湯沢町 統合文教施設 基本計画

パブリックコメントにおける意見の内容と町の考え方

湯沢町統合文教施設 計画配置図(変更)

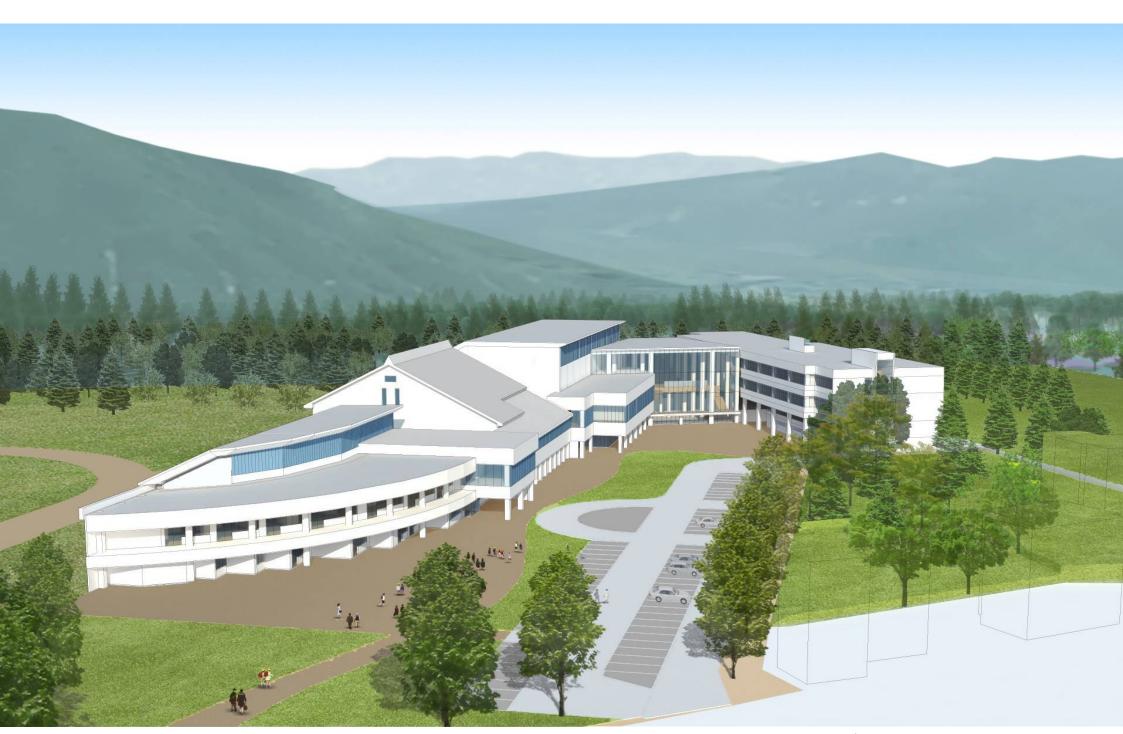
豪雪時等最悪の場合でも、安全を確保するため屋根雪処理を確実に行えるように、渡り廊下棟形状の一部変更 学校や保育園とのヒアリングを受けての各教室や部屋、スペース等の変更・追加 エレベーターやトイレをはじめとした車椅子対応施設の変更・追加
